GERENCIA REGIONAL DE CONTROL DE CAJAMARCA
INFORME DE CONTROL ESPECÍFICO N° 6881-2020-
CG/GRCA-SCE

SERVICIO DE CONTROL ESPECIFICO A HECHOS CON
PRESUNTA IRREGULARIDAD
MUNICIPALIDAD DISTRITAL DE CHIGUIRIP
CHIGUIRIP - CHOTA - CAJAMARCA

"MEJORAMIENTO DE LA PRESTACIÓN DEL SERVICIO DE
SALUD DEL DISTRITO DE CHIGUIRIP - CHOTA -
CAJAMARCA"

PERÍODO: 01 DE ENERO DE 2016 AL 31 DE DICIEMBRE DE 2017
TOMO I DE III
CAJAMARCA - PERÚ
17 DE AGOSTO DE 2020

Cuadro n.º 3

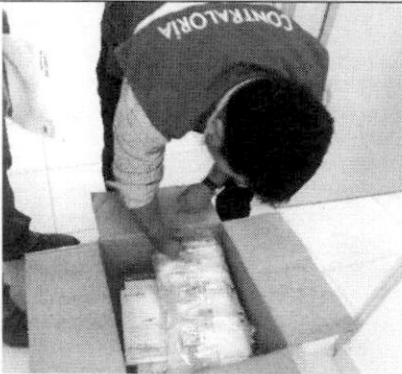
Gabinete de telecomunicaciones situados en el Centro de Salud (inoperativos)

Primer Nivel: Gabinete de telecomunicaciones marca TOTEN – inoperativo	Segundo Nivel: Gabinete de telecomunicaciones de pared marca TOTEN – inoperativo

Cuadro n.º 4

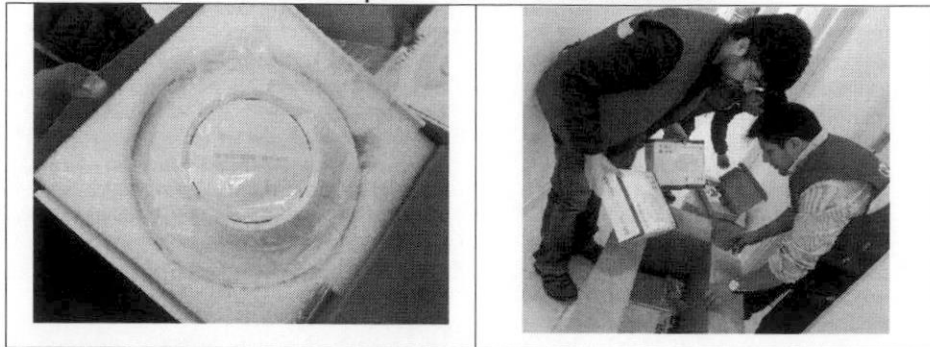
Cables patch cord y fibercord dúplex en paquetes completamente sellados

Se constató cinco (5) cajas con paquetes individuales de Patch cord de 3 m categoría 6A completamente selladas. Patch cord: Cable de conexión también llamado cable de red, se usa en redes de computo o sistemas informáticos o electrónicos para conectar y administrar dispositivos de telecomunicaciones, cómputo y otros.
	Se constató una (1) caja con paquetes individuales de fiber cord dúplex de 50/125 OM3 de 3 m sellados. Cable de fibra óptica: es un medio de transmisión empleado generalmente en redes de datos para la transmisión de gran cantidad de datos a gran velocidad; está compuesto de un hilo muy fino de material transparente, vidrio o materiales plásticos, por el que se envían pulsos de luz que representan los datos a transmitir.

Cuadro n.º 5
Wifi Access point – GRANDSTREAM sellados

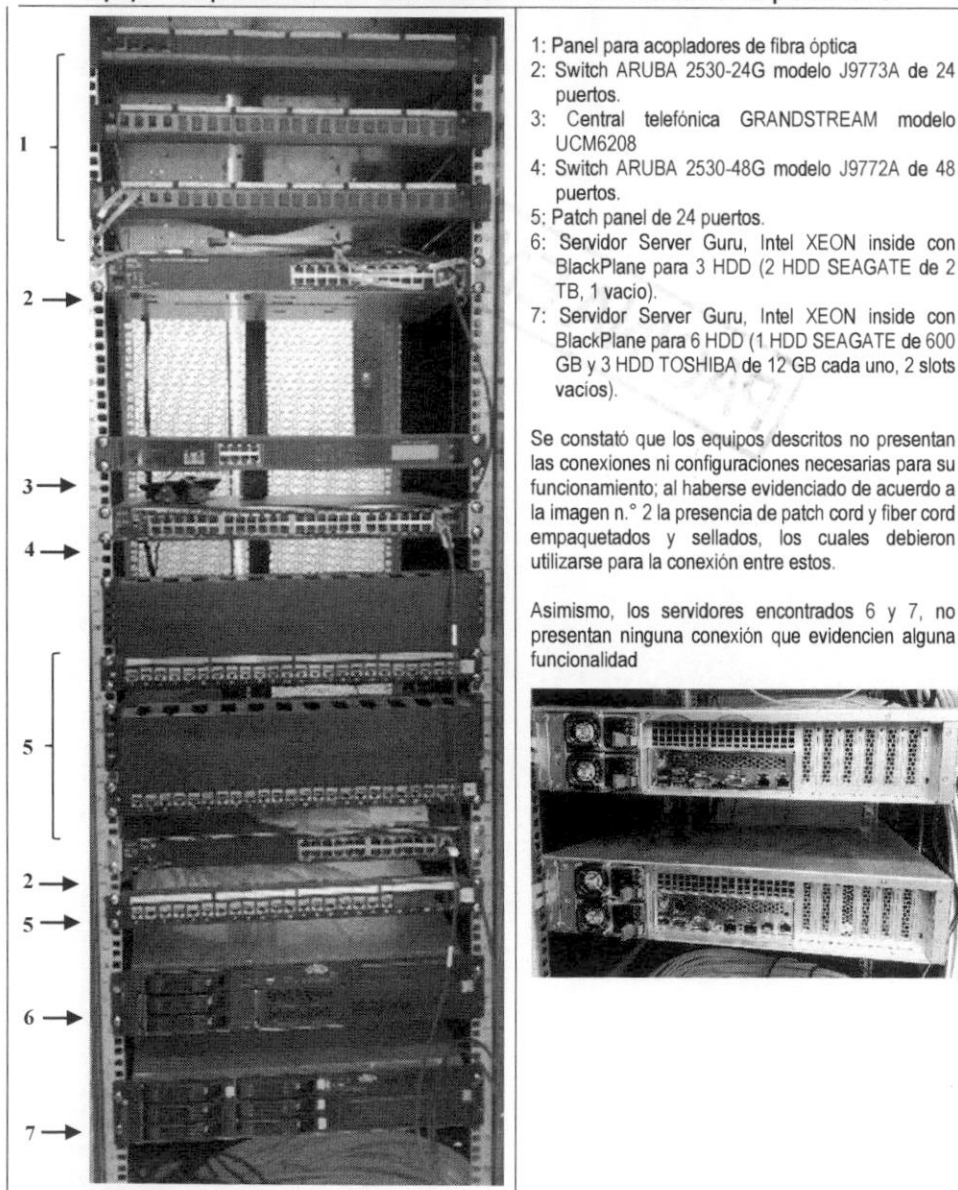
Se constató que los equipos descritos no presentan las conexiones necesarias para el funcionamiento; al haberse evidenciado de acuerdo a la imagen n.º 2 la presencia de patch cord y fiber cord empaquetados y sellados, los cuales debieron utilizarse para la conexión entre estos equipos.

Por lo expuesto, se evidencia que los equipos detallados en los cuadros precedentes se encuentran inoperativos dado que no presentan las conexiones, configuraciones ni componentes necesarios para su funcionamiento, incumpliendo lo establecido en el expediente técnico.

Cuadro n.° 9
Equipos Informáticos no encontrados (Fotos referenciales de la marca)

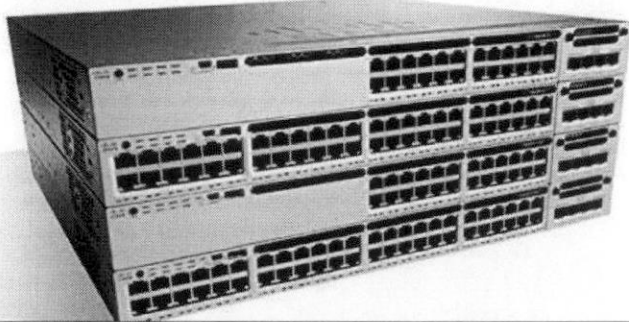
WSA S170 WEB SECURITY APPLIANCE WITH SOFTWARE –CISCO (1 Unidad)	10 550,66
	4 030,14
No se encontró complemento puesto que los equipos encontrados no corresponden a la marca CISCO	
(NOT SOLD STANDALONE)UCS SP SELECT 6248 FI W/ 12P LIC - CISCO  * El Cisco UCS 6248UP 48-Port Fabric Interconnect es una parte central del Sistema de Computación Unificada de Cisco, que proporciona conectividad de red y capacidades de administración para el sistema.	32 765,40
CISCO ISR 4331 AX BUNDLE W/ APP,SEC LIC – ROUTER (1 Unidad) 	10 904,37
CISCO BUSINESS EDITION 6000H SVR (M4), EXPORT RESTRICTED SW (1 Unidad) 	55 895,73
NEXUS 9372PX-E WITH 8 QSFP-40G-SR-BD (1 unidad) 	56 318,68
CISCO CATALYST 3850 32 PORT 10G FIBER SWITCH IP BASE	41 806,38
